Produkt/nazwa handlowa:	ARTIS icono biplane, ARTIS icono floor, ARTIS pheno	EU-SRN	DE-MF-000006122
Numer modelu:	11327600, 11327700, 10849000	E-mail Telefon Data	jakub.krajewski@siemens-healthineers.com +48 668870748 marzec 2022
		Identyfikator działania korygującego	AX003/22/S, AX004/22/S

Informacja dla klientów dotycząca bezpieczeństwa w sprawie działania korygującego

Temat: Aktualizacja oprogramowania systemów ARTIS wyposażonych w oprogramowanie w wersjach od VE20 do VE21

Rysunek 1: Ramię C w położeniu osobliwym

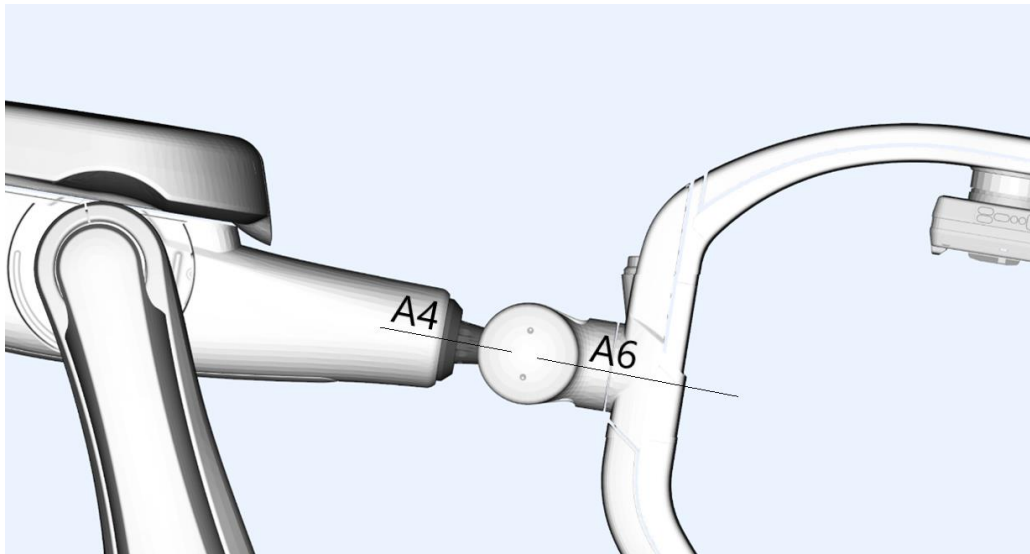
W szczególnych ustawieniach statywu ARTIS pheno, które nie są typowe dla zastosowań klinicznych (patrz rysunek 1), robot może znaleźć się w tak zwanym położeniu osobliwym, w którym jego ruchy będą zatrzymane i zablokowane.

Jeśli wystąpi ten problem, wszystkie ruchy statywu będą zablokowane i będzie je mógł odblokować wyłącznie inżynier serwisu.

Problem został wykryty tylko w instalacji użytkownika, w której ustawienie systemu było nieoptymalne. Podstawową przyczyną blokady ruchów statywu jest błąd w oprogramowaniu.

Należy rozważyć potrzebę ustanowienia procedur awaryjnych na wypadek awarii systemu ARTIS, zgodnie z Podręcznikiem użytkownika.

Oprogramowanie zostanie zaktualizowane.
